Umgestaltung des Bahnknotens Stuttgart
 Ausbau- und Neubaustrecke Stuttgart – Augsburg
 Bereich Stuttgart–Wendlingen mit Flughafenanbindung

Leitungsbestands- und Verlegeplan Fernmeldeleitung Lageplan NBS km 10,030 ... 10,371	Datum 02/13 02/13 09/13	Name NIE HAL HAL
"Urheberschutz" – Alle Rechte bei der DB Projekt Stuttgart-Ulm GmbH	Maßstab 1:1000

Anlage Planfeststellungsunterlagen
 Anlage 8.5.1
 Blatt 1 von 10

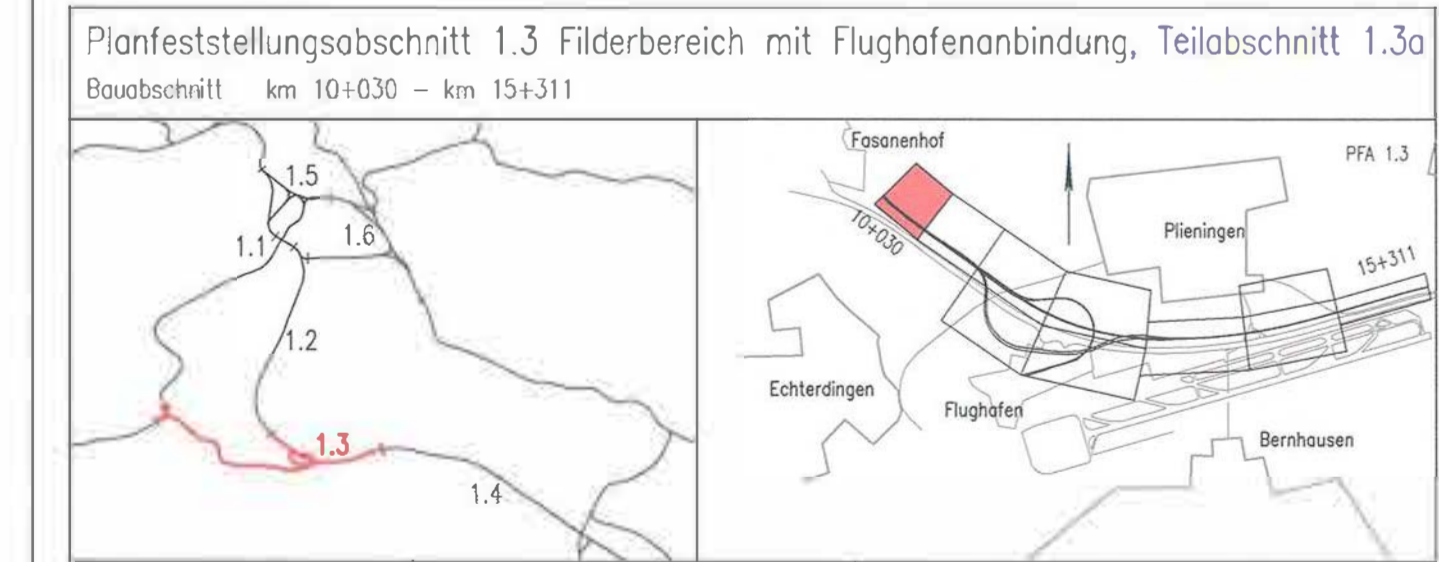
Änderungen Teilabschnitt 1.3a Fernmeldeleitung

- geänderte Planung
- x-x-x-x- nicht mehr Gegenstand des PF-Verfahrens

Änderungen Teilabschnitt 1.3b

- geänderte Planung
- x-x-x-x- nicht mehr Gegenstand des PF-Verfahrens
